**Изменение № 5 ГОСТ 18679—73 Ушки для пломбирования. Конструкция и размеры**

Принято Межгосударственным Советом по стандартизации, метрологии и сертификации (протокол № 14 от 12.11.98)

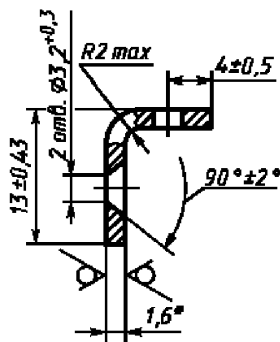
Пункт 4. Таблица 1. Графа *D*. Заменить размер: 6,5 на 6,0;  
чертеж 2. Тип 2. Исполнение 1. Вид слева заменить новым:
